# **PROJET PHOTOVOLTAÏQUE FLOTTANT DE MONTAUT**

## **ADDENDUM AU DOSSIER**

*Mémoire en réponses à l'avis de la MRAe Occitanie (N°2022-10188) émis le 17  
mars 2022*

**14 NOVEMBRE 2022**

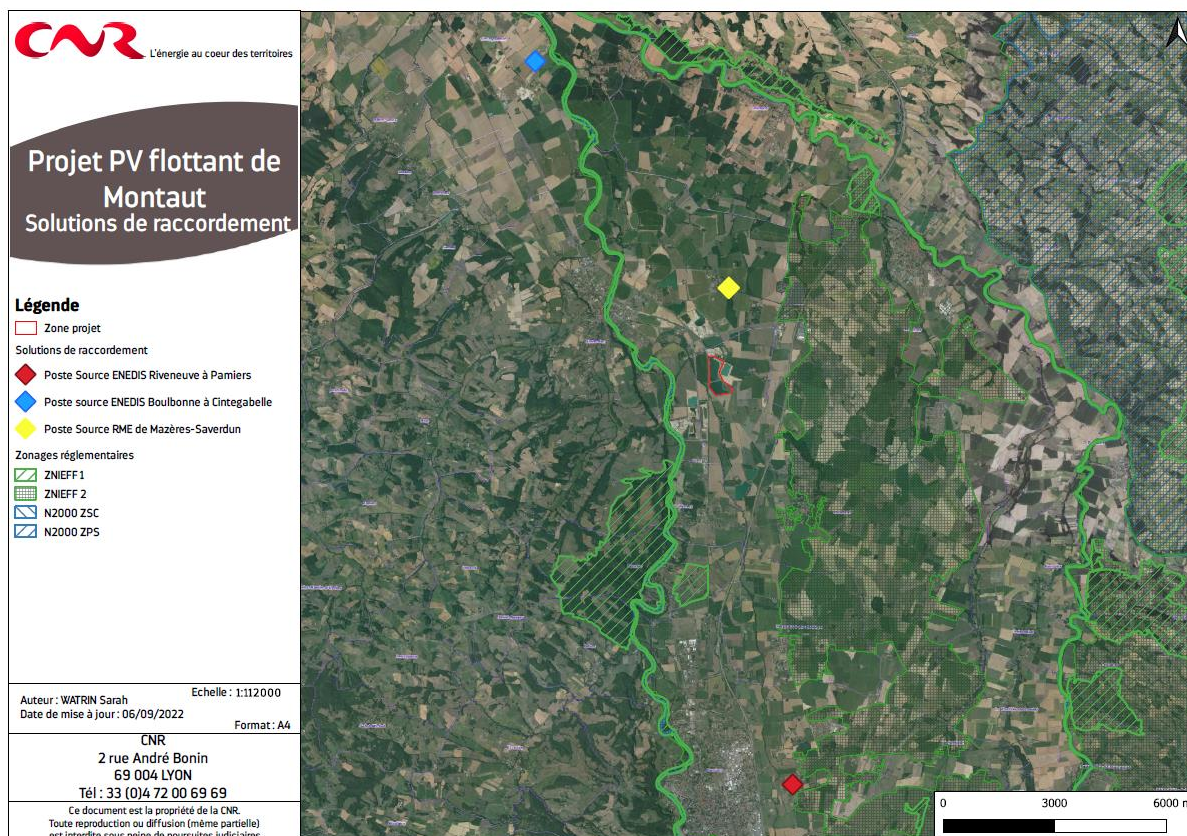
*« La MRAe recommande de compléter le dossier par la description d'une option de raccordement compatible avec les capacités d'accueil du poste source retenu, complétée par une évaluation de ses incidences sur l'environnement ainsi que, le cas échéant, par des mesures d'évitement, de réduction ou de compensation appropriées. »*

**Ainsi, trois solutions de raccordement distinctes ont été identifiées à proximité du projet sur les réseaux gérés par ENEDIS et par la Régie Municipale d'Electricité d'Ariège (RME) :**

Quel que soit le scénario de raccordement, le cheminement des câbles est réalisé au long des voiries, pistes ou chemins existants. Les câbles sont enterrés dans une tranchée d'un mètre de profondeur par un mètre de large au plus.

La carte ci-dessus montre que le raccordement pourrait être réalisé sans traverser de ZNIEFF ou de zones Natura 2000 pour les postes de Mazères-Saverdun et Riveneuve. Seul le raccordement au poste de Boulbonne nécessiterait de traverser l'Ariège, des solutions de moindre impact existent et pourront être mises en œuvre par le gestionnaire de réseau (traverser au niveau d'un pont notamment).

Carte des projets retenus dans l'analyse des effets cumulés (page 247 de l'étude d'impact)

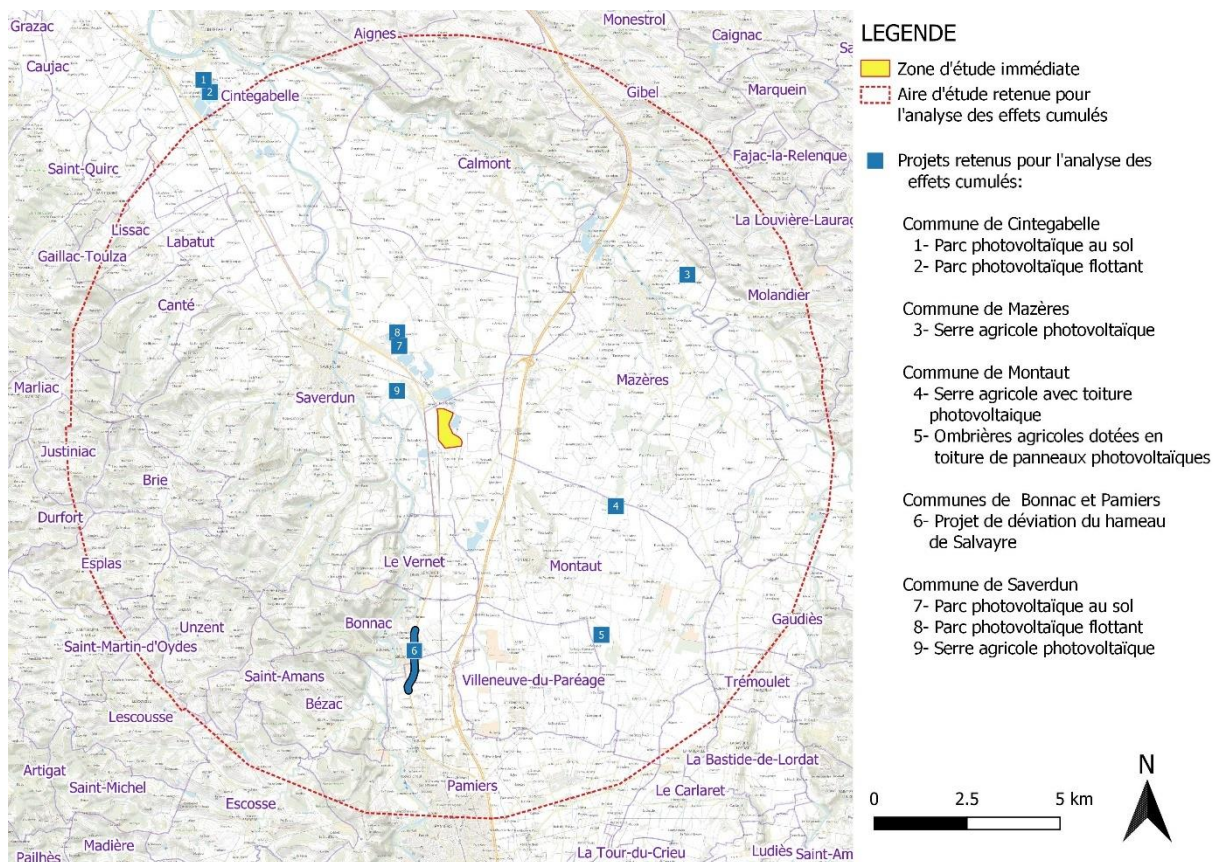
*« La MRAe recommande de compléter l'analyse des effets cumulés initiée dans l'étude d'impact par une proposition de mesures d'évitement, de réduction ou de compensation permettant de limiter les incidences identifiées (risque de collisions de l'avifaune et des chiroptères, perte d'habitat de repos pour l'avifaune migratrice). »*

Les projets pris en compte dans l'analyse des effets cumulés se situent dans un rayon de 10 km du site. Il s'agit principalement de projets de serres photovoltaïques (7 projets de ce type à Montaut, Saverdun et Mazères), de projets photovoltaïques au sol (1 projet à Saverdun et 1 projet à Cintegabelle) et de projets photovoltaïques flottants (1 projet à Saverdun et 1 projet à Cintegabelle).

Seuls les deux projets photovoltaïques flottants induisent de la destruction de surface en eau libre :

### *Cartographie des solutions alternatives au sein de la CCPAP*

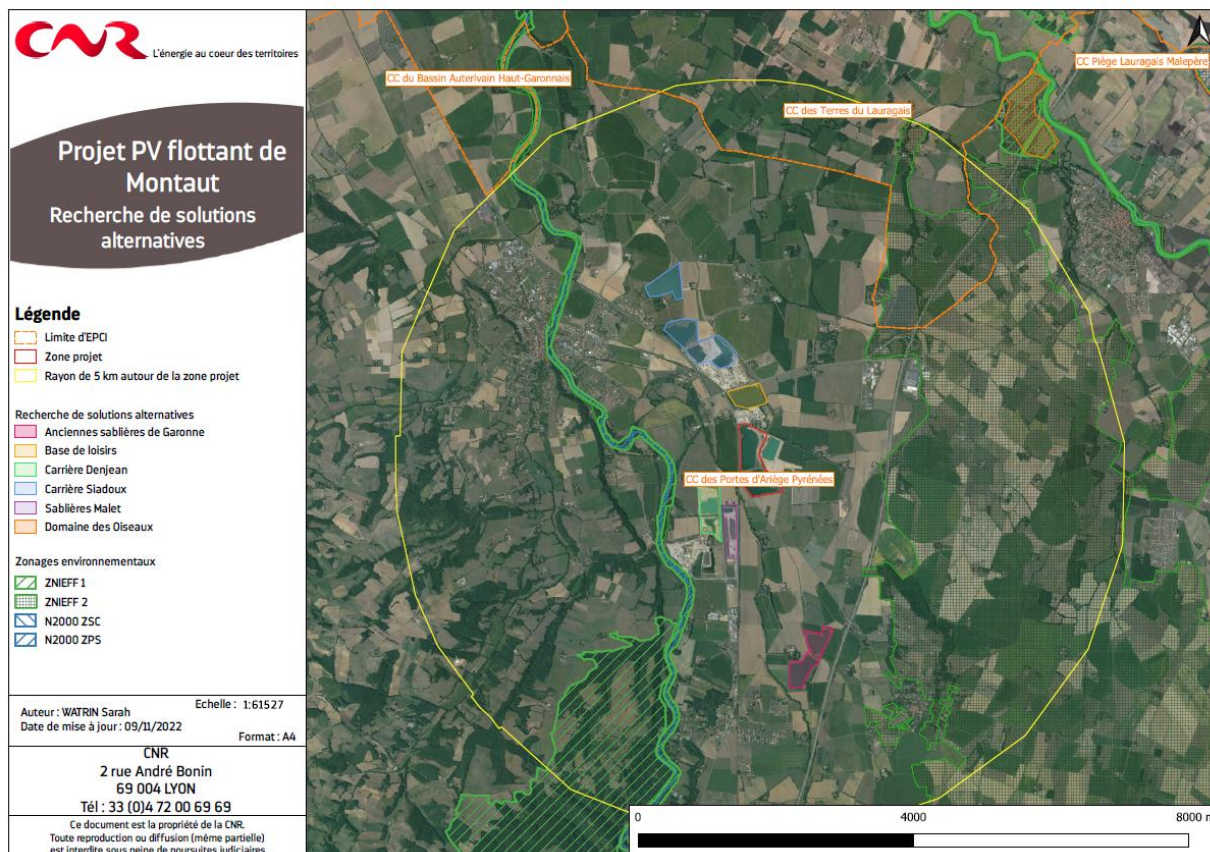
*« La MRAe recommande au porteur de projet de faire mention d'autres secteurs alternatifs d'implantation raisonnablement envisageables a minima à l'échelle intercommunale et de conduire à une analyse au regard des enjeux biodiversité, de paysage, de patrimoine pour faire valoir le moindre impact environnemental du site retenu »*

En étudiant le périmètre de la Communauté de Communes Portes Ariège Pyrénées, le seul plan d'eau de superficie suffisante pour le développement d'un projet photovoltaïque flottant identifié est le domaine des oiseaux de Mazères. Etendu sur près de 100 ha, ce parc ornithologique est identifié en ZNIEFF « Plans d'eau de Mazères » et nous semble moins propice au développement d'un projet photovoltaïque flottant que les plans d'eau de Montaut.

*Localisation du site compensatoire*

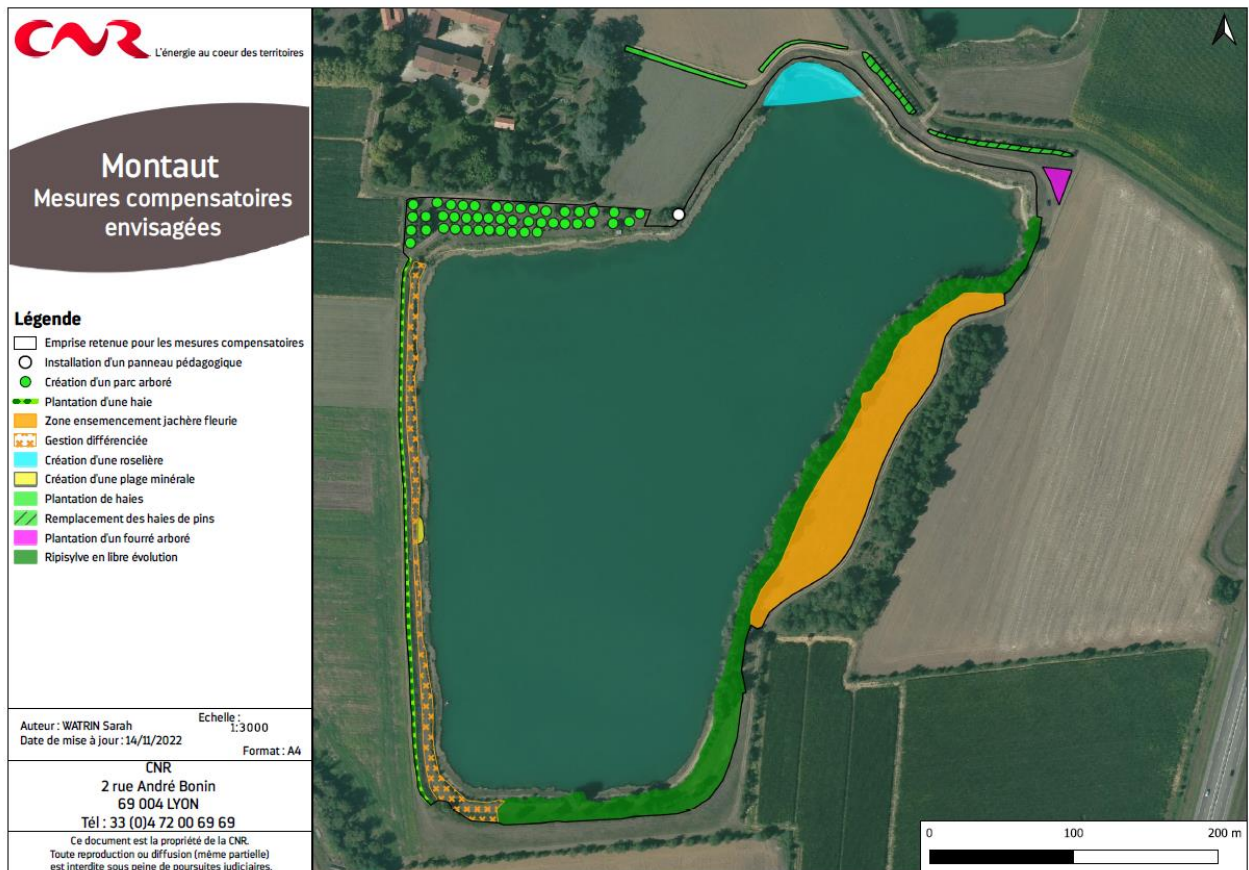
*« La MRAe recommande de compléter la description des mesures compensatoires envisagées qui permettront de proposer de nouveaux habitats d'alimentation, de repos, d'hivernation, de halte migratoire, de transit ou de reproduction, présentant une équivalence écologique fonctionnelle pour la faune volante. L'articulation avec la fin de l'activité carrière en cours sur le site ciblé est à décrire afin de préciser notamment les calendriers et la remise en état prévue par le carrier. Afin de justifier de la pérennité du futur site de compensation, la MRAe recommande d'intégrer un plan de gestion qui déterminera les modalités de gestion écologique et de suivi dans le temps. »*

Il s'agit d'un plan d'eau de carrière dont l'extraction remonte à 2000-2002 pour les besoins de la création de l'autoroute A66. Ce plan d'eau privé de 12 ha est menacé par le développement d'un nouveau projet photovoltaïque (les propriétaires ont été sollicités à plusieurs reprises par des développeurs) et présente des fonctionnalités écologiques réduites du fait de l'entretien actuel réalisé par les propriétaires ainsi que des habitats naturels pouvant être rendus plus fonctionnels au travers d'actions ciblées et adaptées.

De nombreux échanges ont eu lieu avec les propriétaires afin de trouver un accord permettant la mise en défens du plan d'eau de 12 ha pendant 30 ans ainsi que la réalisation de mesures environnementales au niveau des berges.
